CONCOURS D'ARCHITECTURE
A DEUX DEGRES
RELAIS AUTOROUTIER - BAVOIS

ETAT DE VAUD
RAPPORT DU JURY
REGLEMENT-PROGRAMME 1ER TOUR
QUESTIONS-REponses 1ER TOUR
QUESTIONS-REponses 2EME TOUR
MAY 1996

1er achat - Projet n°92 - Easy Rider**Lorenz BRÄKER et Florence KONTOYANNI - Lausanne****H.P. STOCKER und Partner AG, Bauingenieure, Berne**

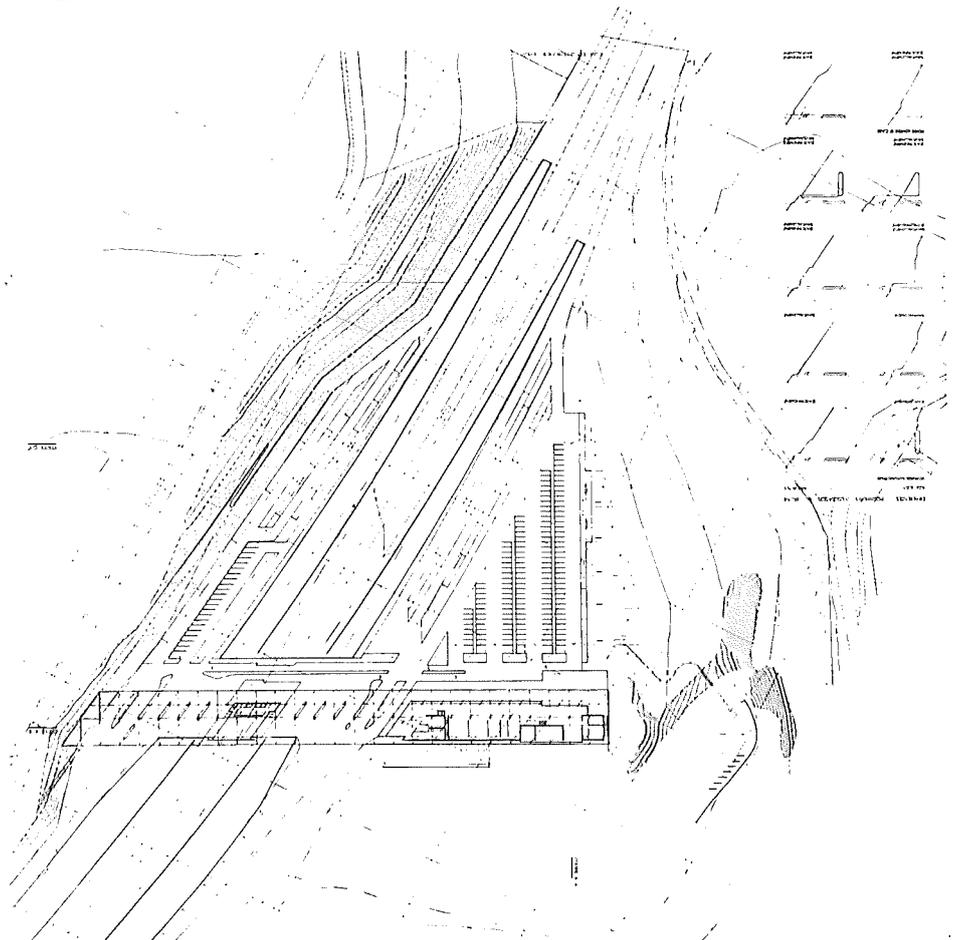
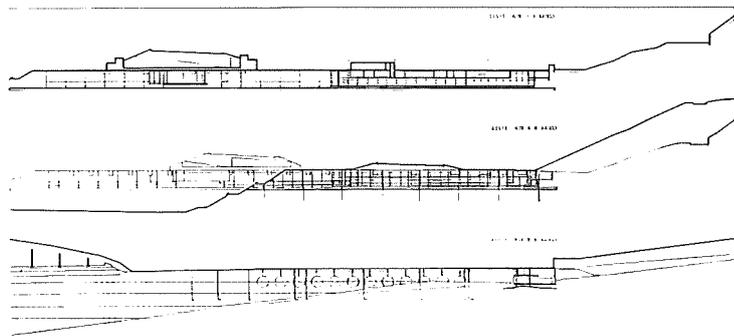
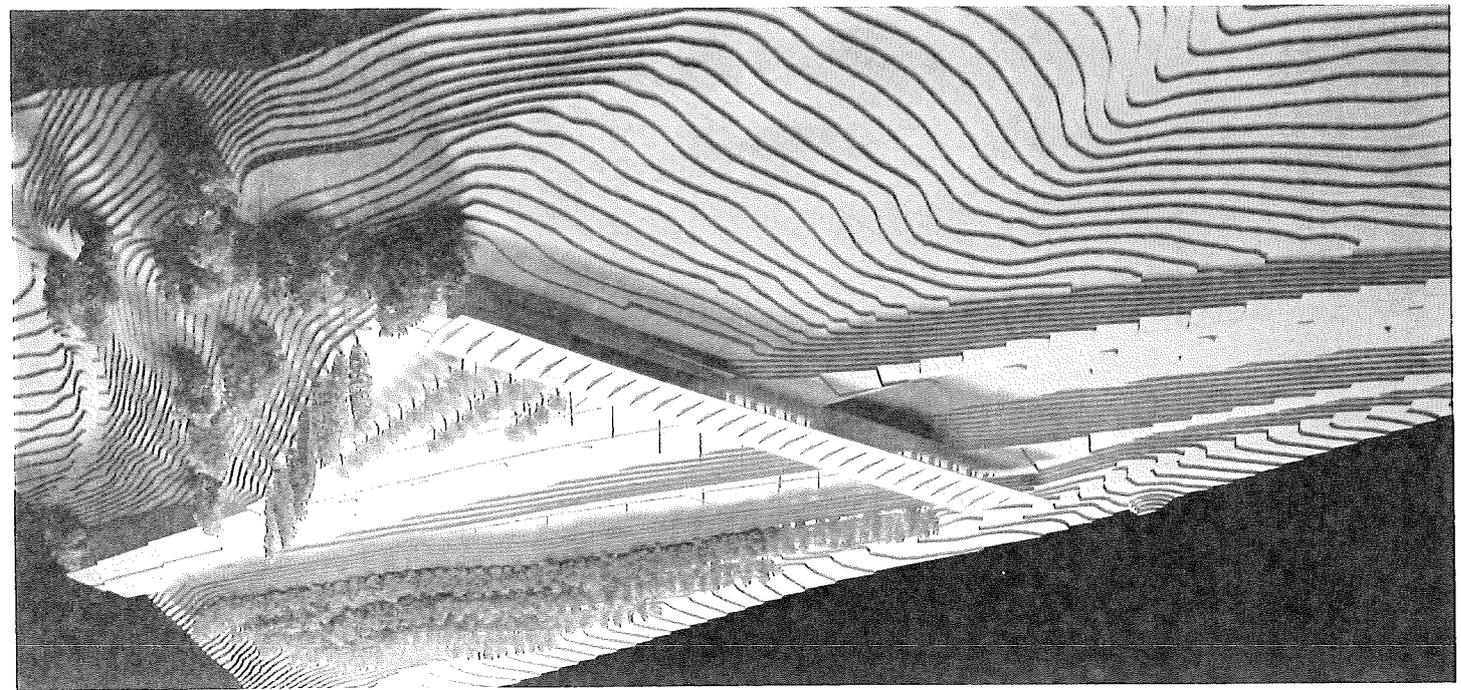
Les appréciations critiques du jury, formulées à l'issue du 1er degré, ne trouvent pas de résolution aboutie en ce qui concerne les circulations dans le relais autoroutier : il subsiste de nombreux conflits difficiles à gérer tant pour les véhicules lourds que légers. La rampe d'arrivée Nord débouche dans le couvert de la station-service, les fonctions de transit entre aires et desservance aux pompes sont mélangées, la station-service Alpes est saturée et compromet l'accessibilité au restaurant, les voies de circulation se confondent ou se superposent aux endroits de prise d'essence.

En l'état du projet, la problématique circulatoire, trafic et stations-service qui relève de la logique indispensable à la résolution des nécessités autoroutières ne donne pas satisfaction.

La fonctionnalité du restoroute est admissible; quelques améliorations doivent être apportées, mais restent cependant faciles à prendre en charge dans le cadre du projet proposé.

L'économie générale du projet doit être appréciée en regard du type de parti développé. Tant pour la part bâtiment que génie civil, la proposition se situe dans la moyenne supérieure des projets.

Dans la lecture même du bâtiment, le rassemblement de toutes les fonctions induit et impose la juxtaposition de la double logique routière et hôtelière, dont la proposition a montré dans les deux degrés d'étude les limites de développement.

2ème achat - Projet n° 1 - Quatre**Ueli BRAUEN et Doris WÄLCHLI, Lausanne****SANCHA SA, ingénieurs civils, Yverdon-les-Bains**

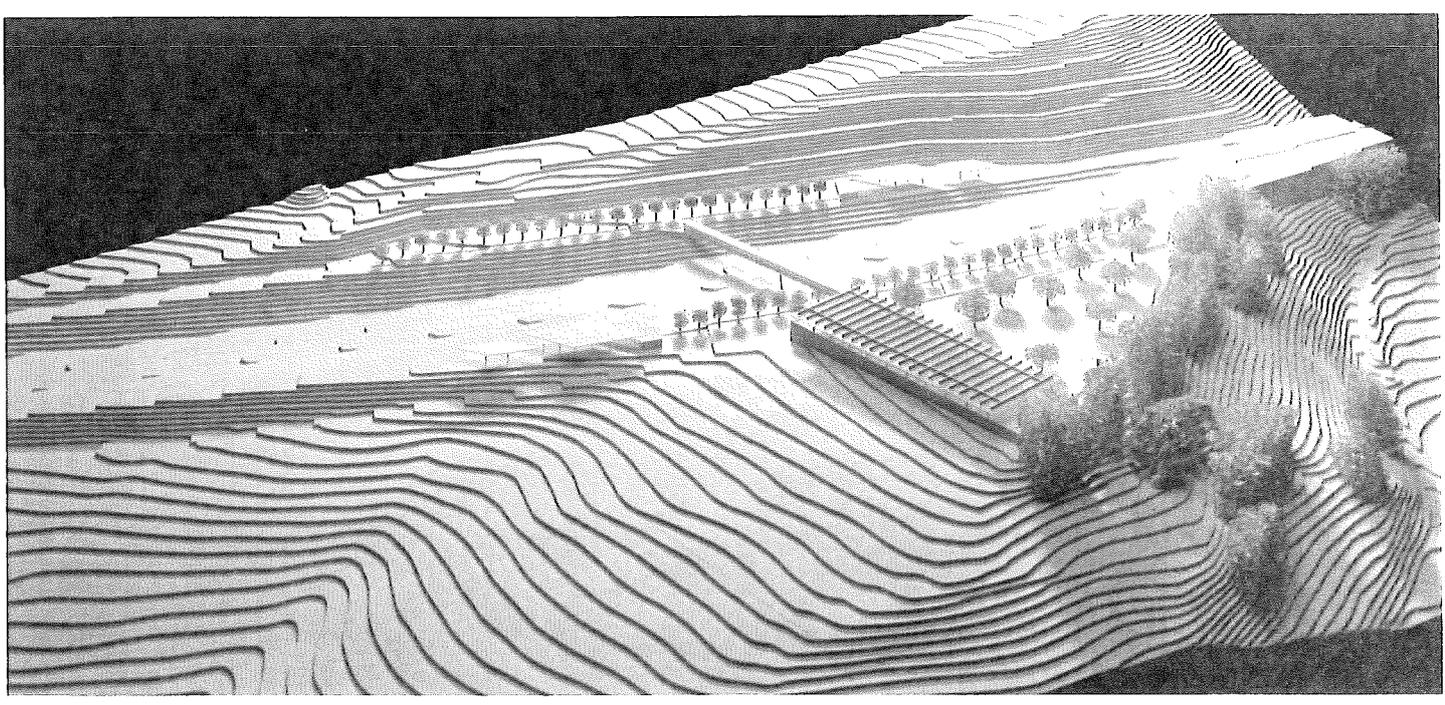
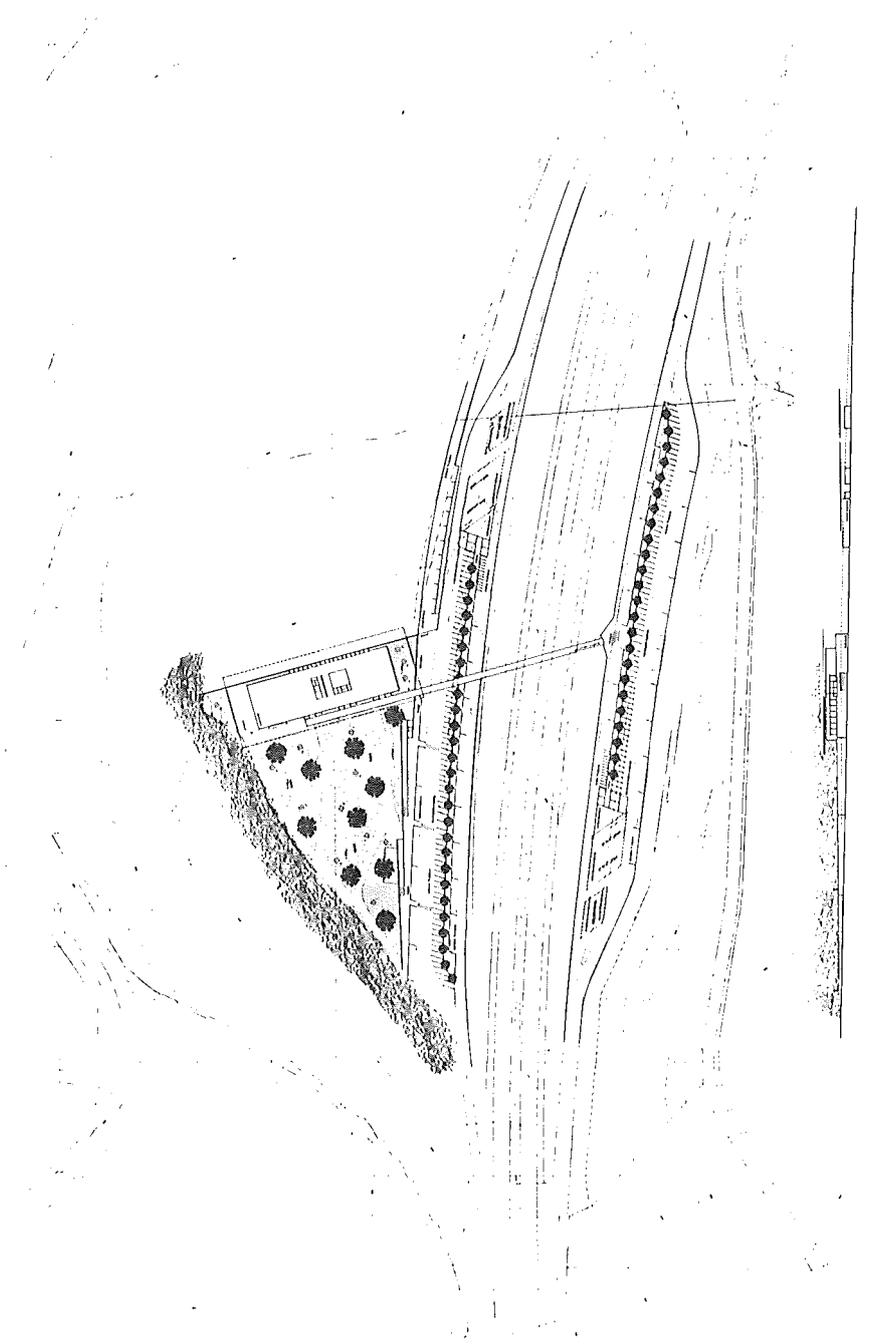
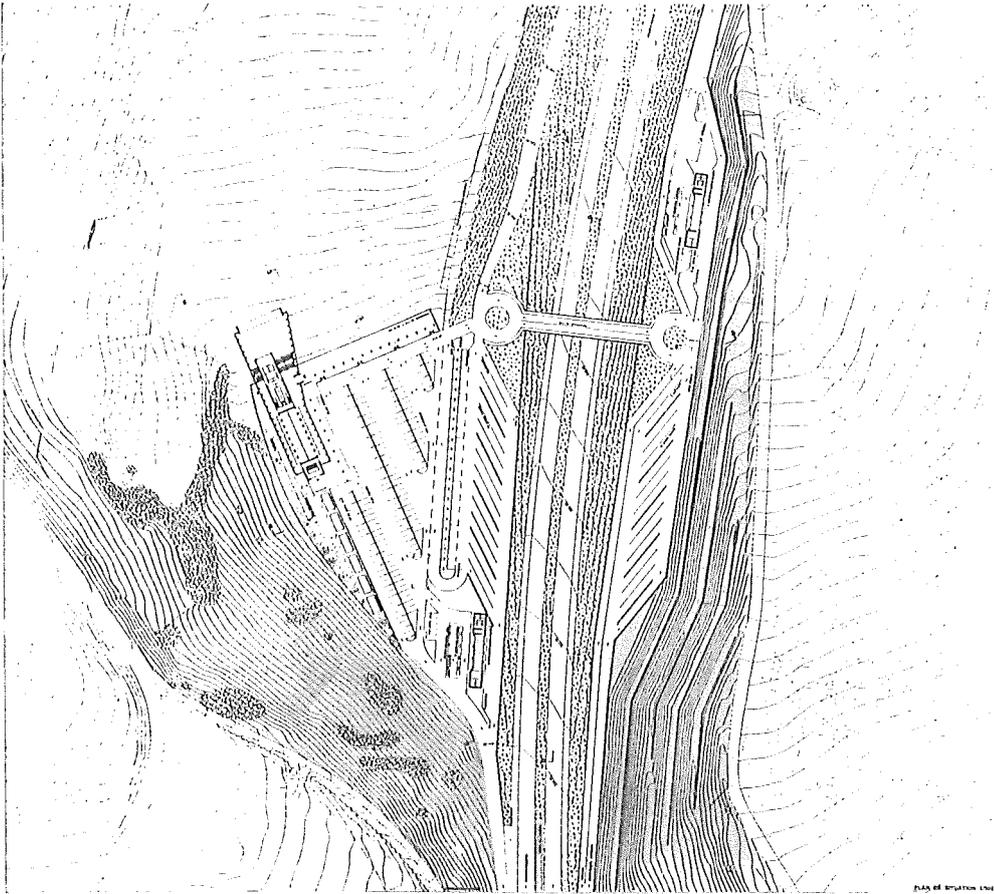
Cette proposition compacte, d'évidente simplicité, construit et délimite fortement la plate-forme Jura en lui réservant un usage exclusif pour le restoroute ouvert sur un vaste jardin. L'unique passerelle de transit piétonnier fixe l'infrastructure routière disposée symétriquement par rapport à l'autoroute, et ceci en pratiquant un dénivelé pour le stationnement sur l'aire Jura.

Le concept d'organisation générale des circulations est clair, mais reste à l'issue du 2ème degré encore sousdimensionné, particulièrement pour le stationnement longitudinal des poids lourds. Le caractère linéaire de la composition engendre des distances de déplacement importantes pour les usagers piétons et de nombreux franchissements.

Au 2ème degré, le concept général des circulations a été amélioré en déplaçant plus au Sud la passerelle de transit et en précisant la séquence parking / essence. Cependant, les giratoires proposés sont sous-dimensionnés pour les véhicules lourds et leur géométrie d'accès reste difficile (aire Alpes). Les déplacements piétonniers depuis le stationnement des cars sont malaisés. L'attribution de la quasi totalité du parking sur l'aire Jura n'est pas satisfaisante.

La fonctionnalité du restoroute est parfaitement logique, mais implique par son effet de dédoublement de nombreuses contraintes. L'accès livraison se situe dans une position stratégique et son usage se superpose aux conditions de stationnement sur la plate-forme; l'espace-bar reste dans le projet satellisé impliquant une gestion difficile, de même la zone promotion touristique / exposition, ainsi que l'administration, restent en marge de l'activité du restoroute.

L'économie générale du projet est bonne à la fois pour le restoroute et pour l'intervention génie civil. Le cube SIA bâti de 18'265 m³ se situe très légèrement au-dessus de la moyenne.

Par sa vaste fenêtre panoramique sur la plaine, par ses espaces orientés et introvertis accompagnés de lumière contrôlée sur ses faces longitudinales, ce projet répond à l'attente d'un vaste espace de restauration collective. Cependant, l'organisation très déterminée des espaces induit une forme de fonctionnalité quelque peu contraignante.

Achat - Projet n° 85 - Antipodes**Antoine RIS - Genève****S. GAVILLET, C. MORANO et J. REGDAD, ingénieurs civils, Genève**

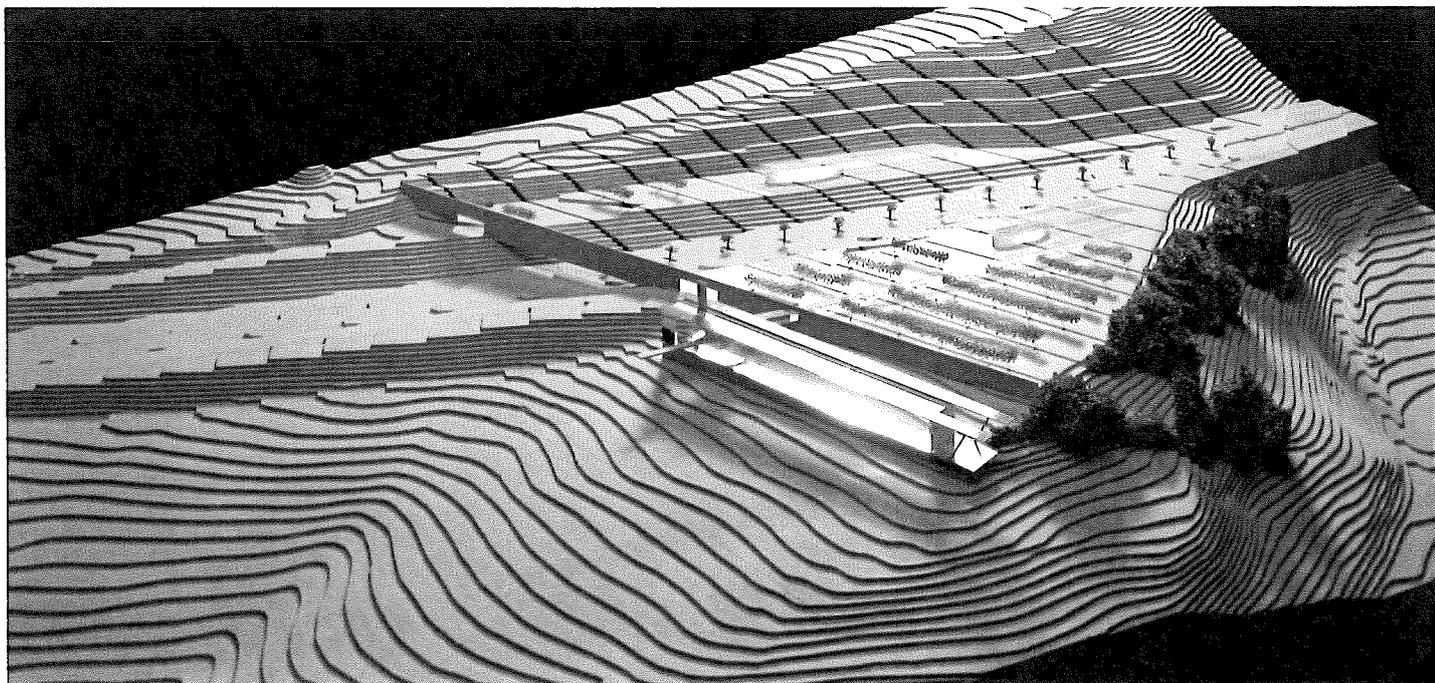
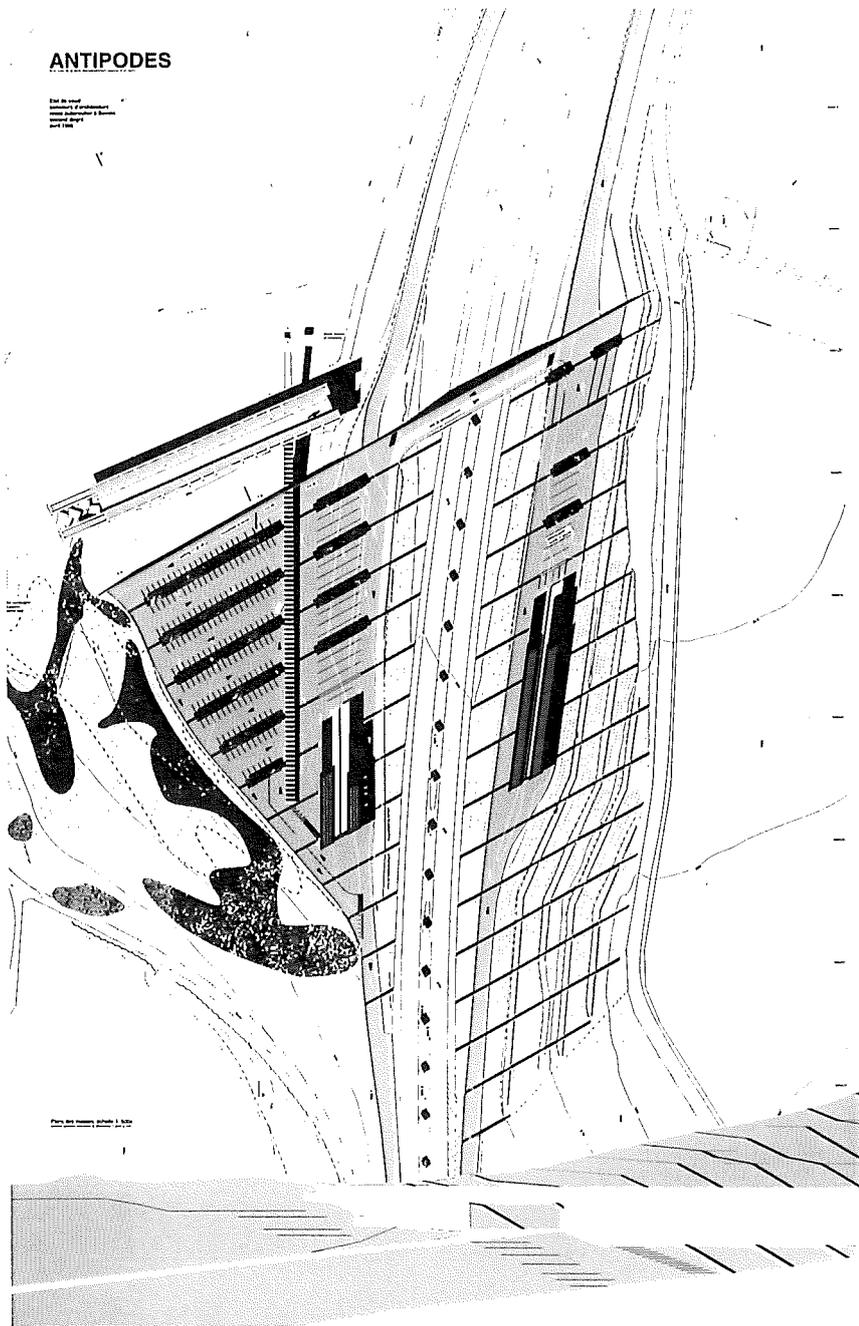
Ce projet fonde son identité sur la volonté d'oubli de l'univers automobile au profit de la relation au paysage.

L'interprétation des thèmes routier et hôtelier s'affirme dans une proposition très originale et de grande qualité d'implantation. Le site dès son entrée reste investi d'un ordre paysager répétitif et matérialisé par des bandes minérales au sol, des rangées végétales, puis un long mur inscrit en rupture de pente enjambant artificiellement l'autoroute.

Le concept général des circulations vise à séparer au maximum les piétons des véhicules légers. La zone de circulation au Sud de la station-service Jura reste confuse et très fréquentée par la sortie de la station, les poids lourds, l'accès au parking véhicules légers et le retour vers l'aire Alpes. L'accès à la zone de stationnement depuis la direction du Nord présente un conflit gênant avec la circulation de la voie de transit à l'endroit de franchissement du mur d'enceinte.

La fonctionnalité générale du restoroute est bonne. Quelques remarques de détails peuvent facilement être réglées; par contre, la logique de circulation interne reste trop forcée et il serait souhaitable de disposer la rampe de façon plus centrale.

L'économie générale du projet se situe au-dessus de la moyenne, en particulier pour la part bâtiment et l'aménagement paysager. Le volume SIA bâti de 17'983 m³ reste dans la moyenne supérieure des projets.
